РЕШЕНИЕ за класиране на участниците и определяне изпълнител на обществена поръчка/ for participants ranking and nominating contractor for public procurement order

№ 53-EP-18-MP-Д-3 /P21 06-06-2018

„Доставка на табла ниско напрежение за МТП - 20/0,4 kV, по обособени позиции:

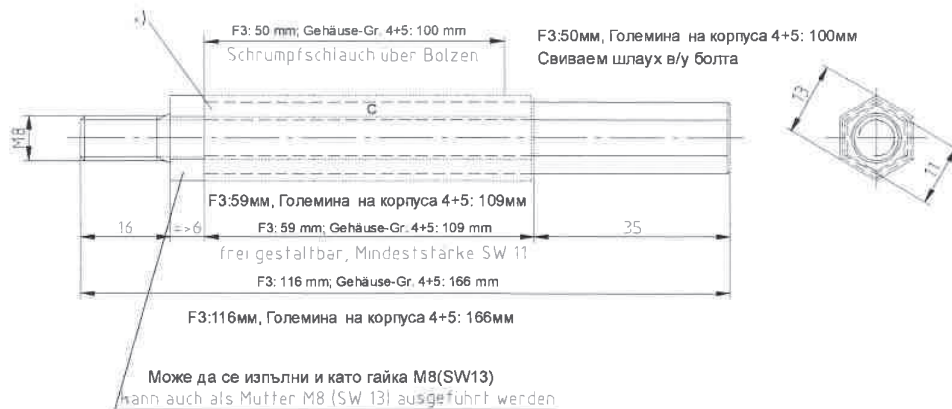
Участник „ПС Електрик“ ООД е представил мостра в гореуказаните срок и място. При визуалния преглед на мострата, комисията е установила, че същата не отговаря на изискванията на възложителя:

- посочени в т.6 от EVN EP EAD – TC 26/04, а именно: липсва знак „CE“,
- посочени в т.5.2 от EVN EP EAD – TC 26/04, а именно : липсва заземителен болт за присъединяване на преносимо заземление
- посочени в т.5.3 от EVN EP EAD –TC 13/01 а именно : липсват отвори в страниците на цоклите за присъединяване на кабели над повърхността на земята
- посочени в т.5.3 от EVN EP EAD –TC 13/01 а именно : предните плоскости на цоклите не могат да се снемат без инструмент което противоречи на т.5.3 от EP ЮГ EAD– TC 13/01

- За присъединяването на заземлението върху нулевата шина се монтира заземителен болт съгласно долупосочената скица на Фигура 1

Свиваемият шлаух е зелено-жълт, дебелина над 1,0мм; ел.якост над 10 кV/м
*) Schrumpfschlauch grün-gelb, Dicke > 1,0 mm, Durchschlagsfestigkeit > 10 kV/mm

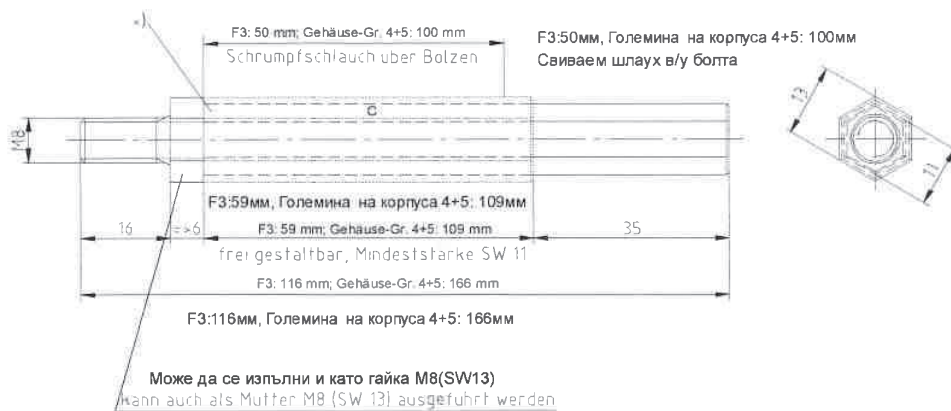
Участник „ПС Електрик“ ООД е представил мостра в гореуказаните срок и място. При визуалния преглед на мострата, комисията е установила, че същата не отговаря на изискванията на възложителя:

- посочени в т.6 от EVN EP EAD – TC 26/04, а именно: липсва знак „СЕ“,
- посочени в т.5.2 от EVN EP EAD – TC 26/04, а именно : липсва заземителен болт за присъединяване на преносимо заземление

- посочени в т.5.3 от EVN EP EAD –ТС 13/01 а именно : липсват отвори в страниците на цоклите за присъединяване на кабели над повърхността на земята
- посочени в т.5.3 от EVN EP EAD –ТС 13/01 а именно : предните плоскости на цоклите не могат да се снемат без инструмент което противоречи на т.5.3 от EP ЮГ EAD– ТС 13/01

- За присъединяването на заземлението върху нулевата шина се монтира заземителен болт съгласно долупосочената скица на Фигура 1

Свиваемият шлаух е зелено-жълт, дебелина над 1,0мм; ел.якост над 10 кV/м
 *1 Schrumpfschlauch grün-gelb, Dicke > 1.0 mm, Durchschlagsfestigkeit > 10 kV/mm
